RIASSETTO DELLA RETE A 380 KV E A 132 KV IN PROVINCIA DI TERAMO

OGGETTO: RIASSETTO DELLA RETE A 380 kV E A 132 Kv in PROVINCIA DI TERAMO -
Osservazioni

ALL 1 - Osservazioni tecniche al tracciato di progetto

Fig. 1 - Stralcio Tavola denominata Appendice A - Planimetria catastale con area potenzialmente impegnata nel Comune di Morro d'Oro, Codifica file: DG12002E_ACSF0055

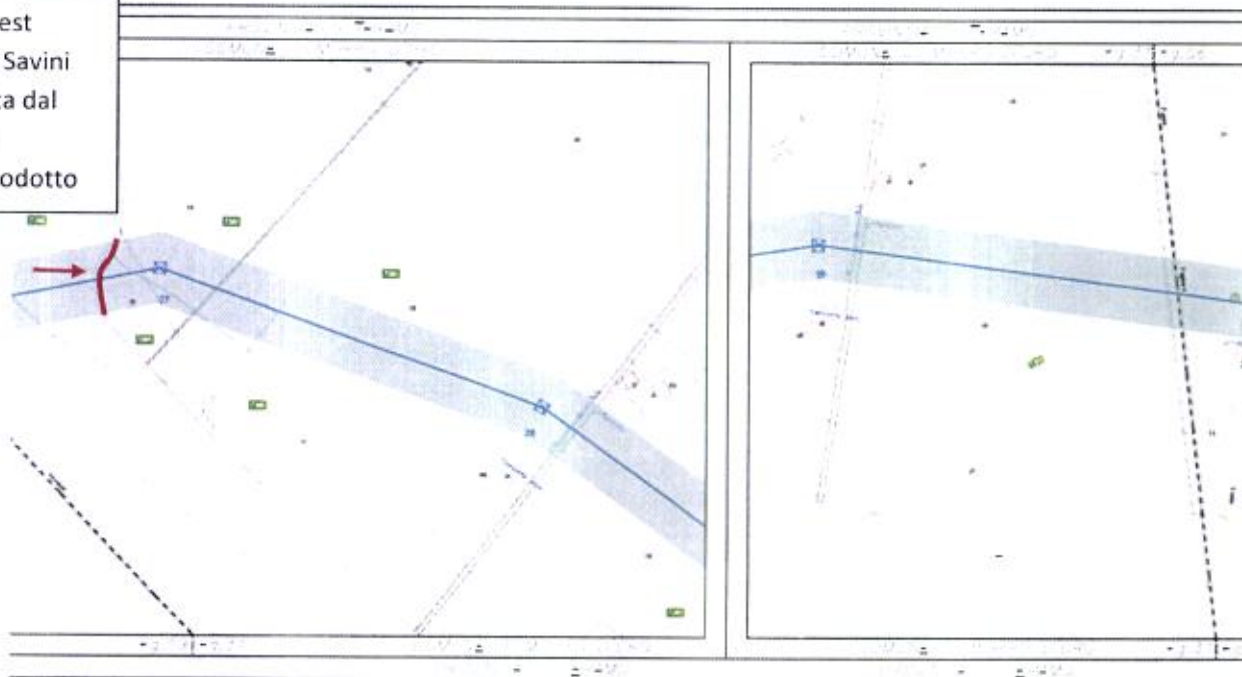
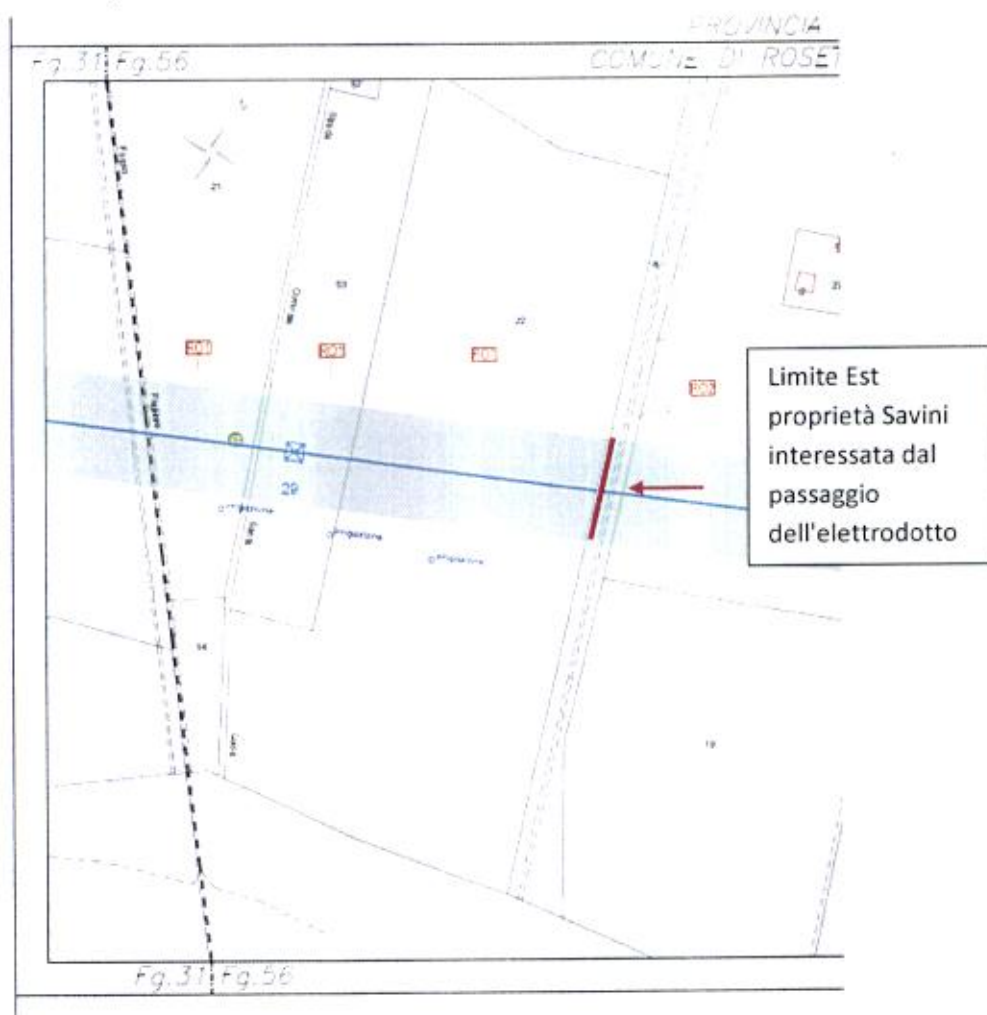
Dagli elaborati grafici catastali di cui sopra, si evince che il tratto del tracciato che interessa le proprietà dello scrivente è quello che si estende grossomodo dal traliccio 27 al traliccio 29 interessando quindi anche il traliccio 28.

Evidenziando come le aree di proprietà dello scrivente siano abitualmente zone soggette a coltivazione agricola per agro industria si rappresenta come anche un lieve spostamento dei tralicci rispetto alla configurazione di progetto possa minimizzare l'impatto del tracciato sulle effettive aree sottoposte a coltivazione agricola.

Fig. 4 - Tracciato proposto 27' - 28' - 29'

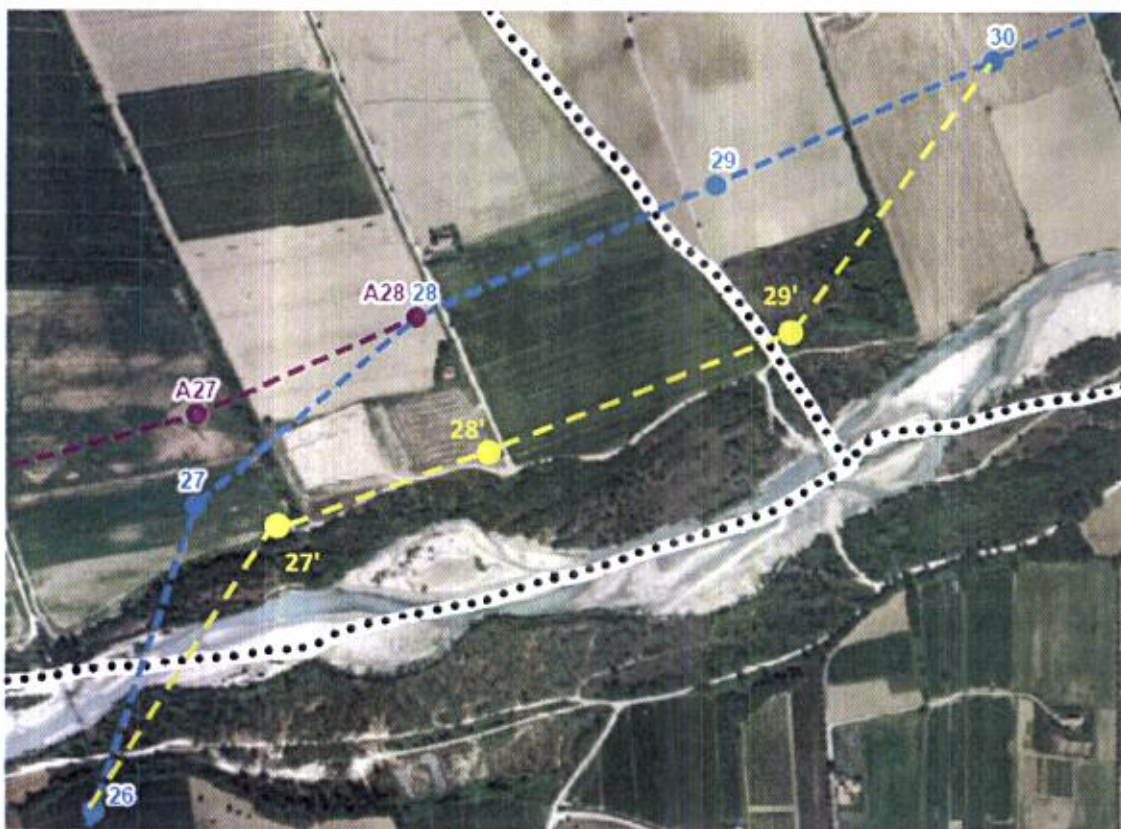
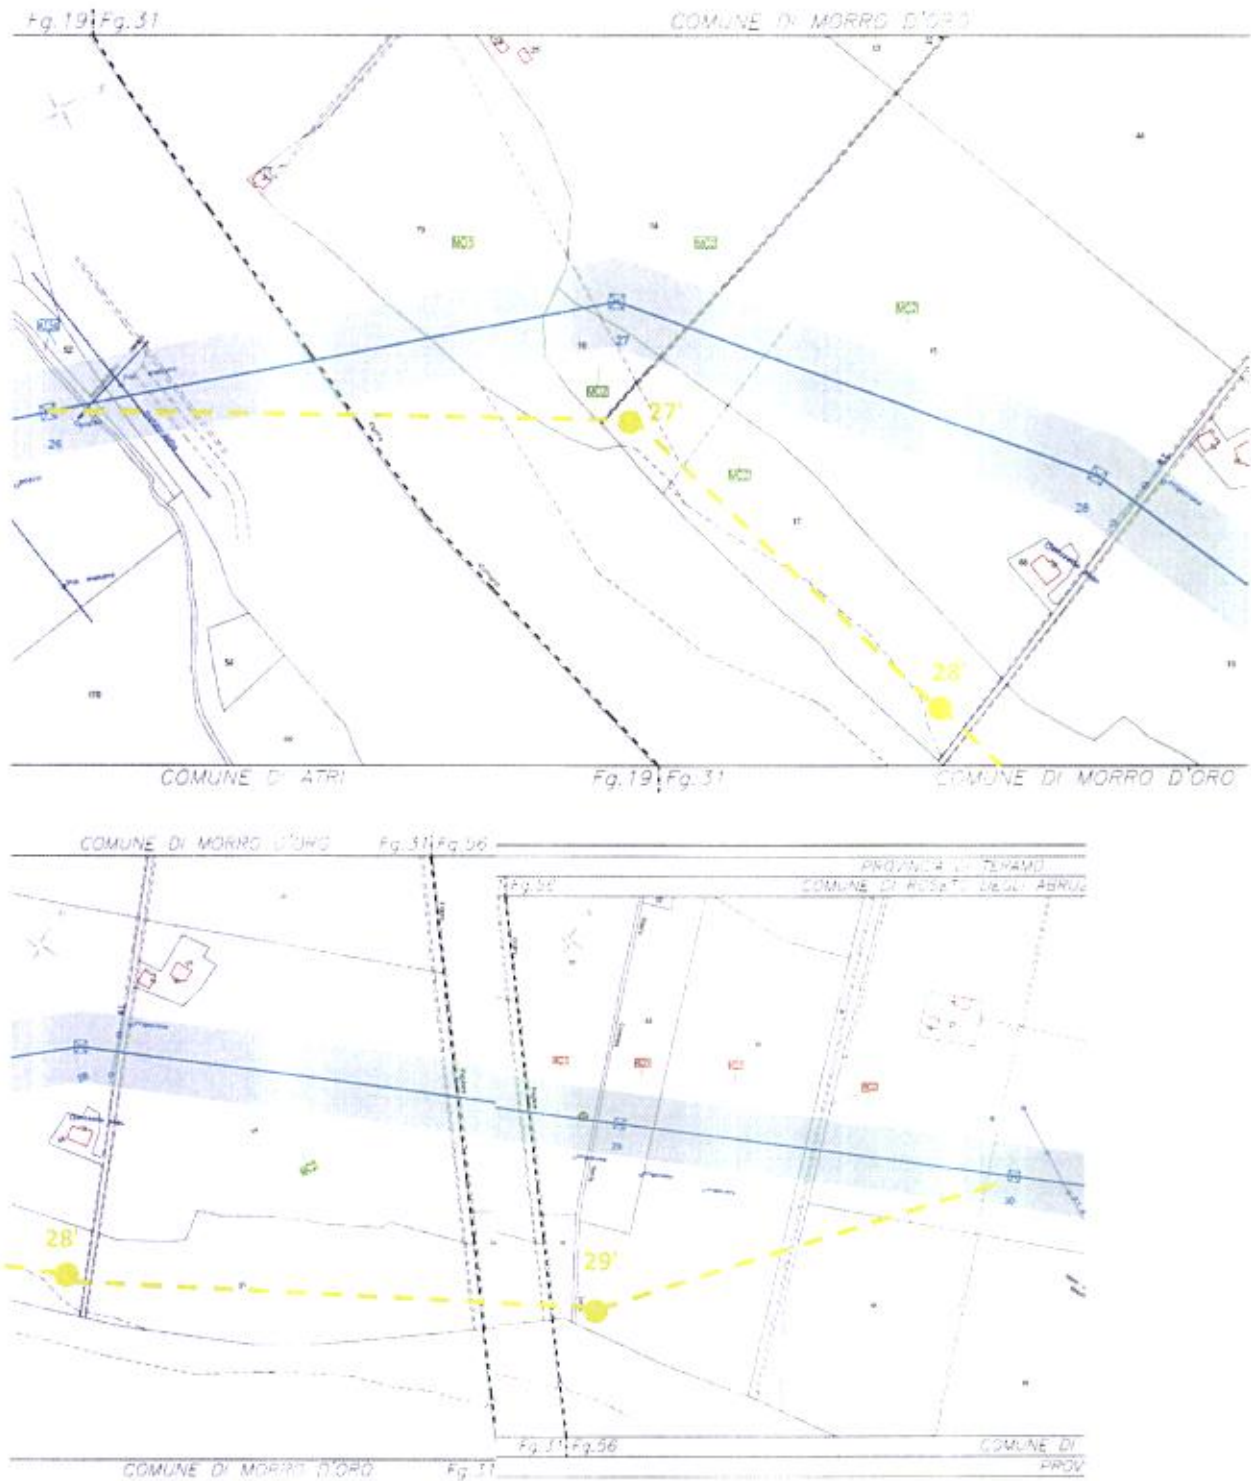
In via principale infatti sarebbe opportuna una traslazione il più possibile verso Sud dell'intero tracciato, collocando i tralicci nella zona perimetrale delle particelle, in maniera tale da ridurre la percentuale di terreno non più coltivabile una volta realizzato l'elettrodotto.

Nelle immagini seguenti si fornisce una prima soluzione andando a spostare il più possibile a Sud i tralicci 27, 28 e 29.

In questa soluzione quindi tutti i tralci che interessano le aree di proprietà dello scrivente vengono spostati più a Sud possibile nelle vicinanze del corso del fiume Vomano. In questo modo infatti non sarà più possibile coltivare la parte terminale delle particelle di proprietà dello scrivente e per le quali passa il tracciato dell'elettrodotto.

Fig. 6 - Tracciato proposto 27'' - 28'' - 29''

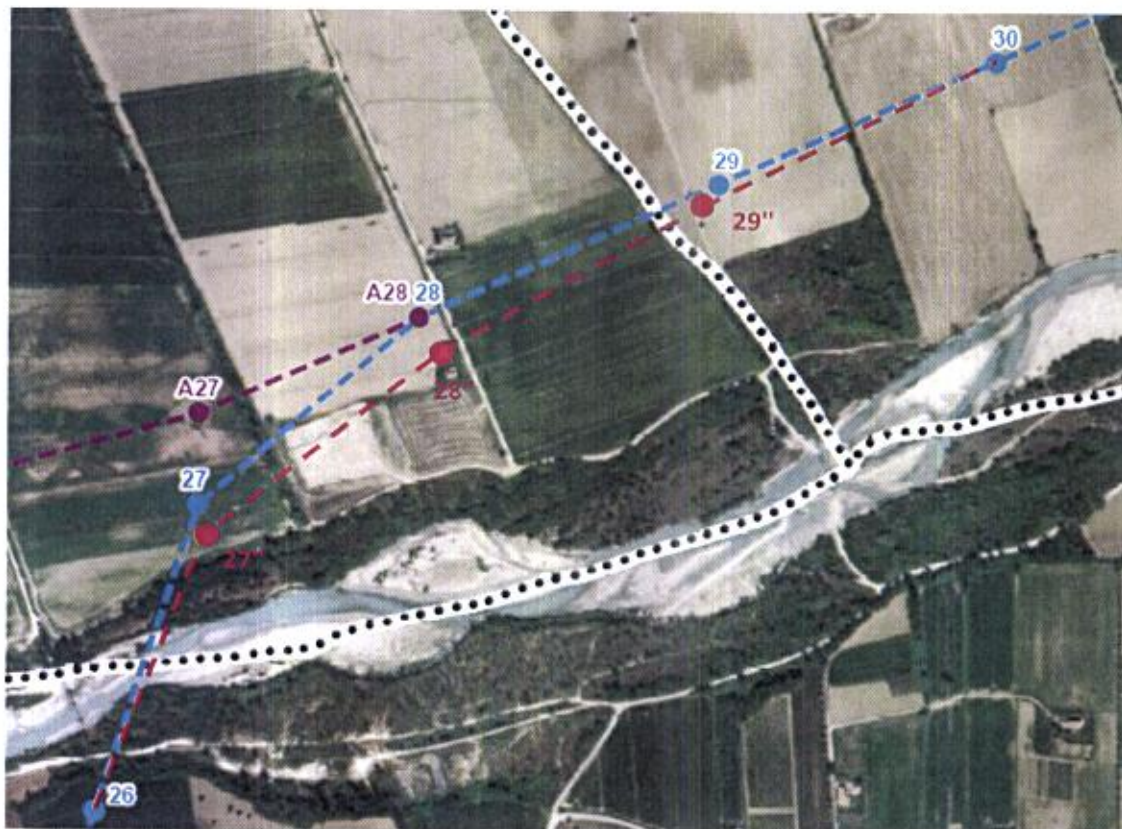
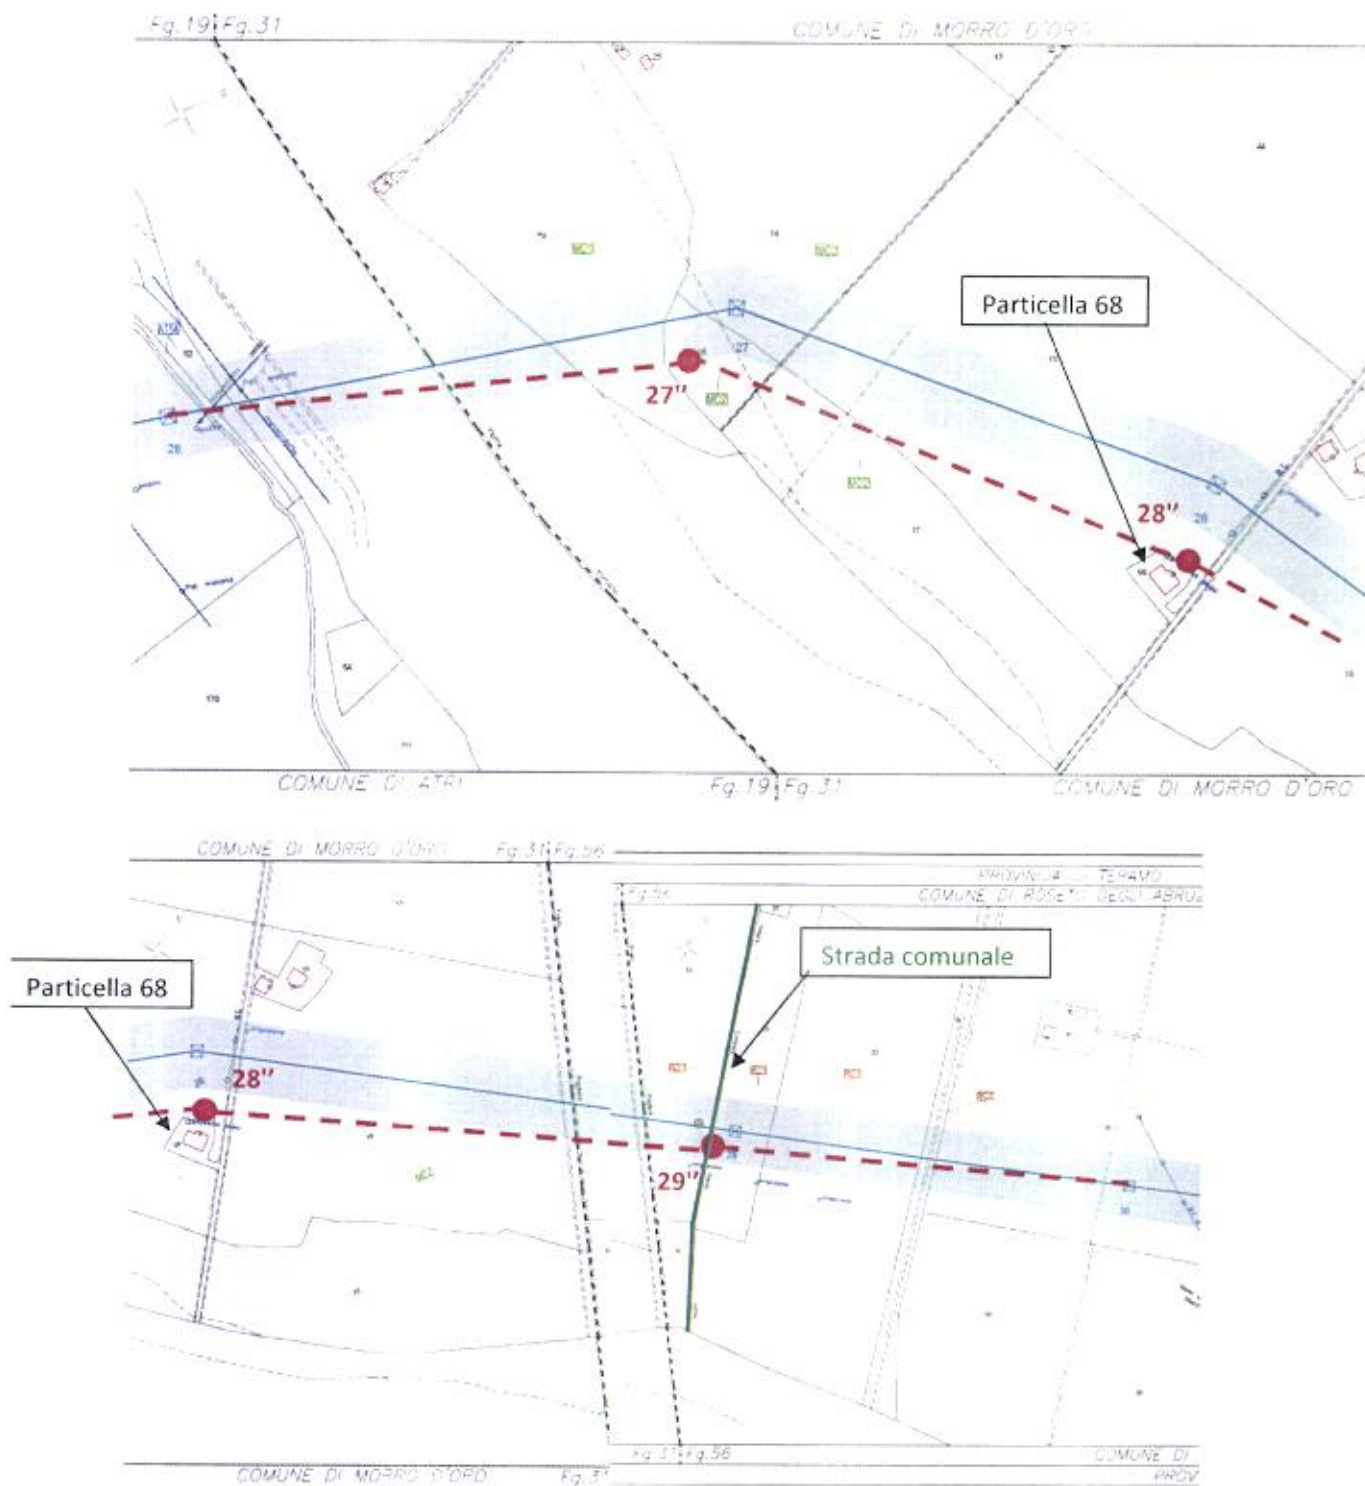
In alternativa alla soluzione 1 si chiede almeno di valutare la possibilità di spostare di pochi metri i tralicci in maniera tale da posizionarli in zone strategiche, come nei pressi di un casolare diroccato (traliccio 28) o nei pressi di una strada comunale (traliccio 29).

Si rappresenta come il casolare nei pressi del traliccio 28 e ubicato all'interno della particella 68 di proprietà dello scrivente. L'anzidetto casolare si presenta in una condizione di manutenzione degradata motivo per il quale chi scrive preferirebbe sacrificare detto

casolare a favore di maggiore area coltivabile posizionando il traliccio nelle immediate vicinanze di detto casolare.

Per quanto riguarda il traliccio 29 sarebbe opportuno quantomeno posizionare lo stesso nelle immediate vicinanze della strada comunale posta ad Ovest rispetto l'ubicazione di progetto dell'anzidetto traliccio 29.
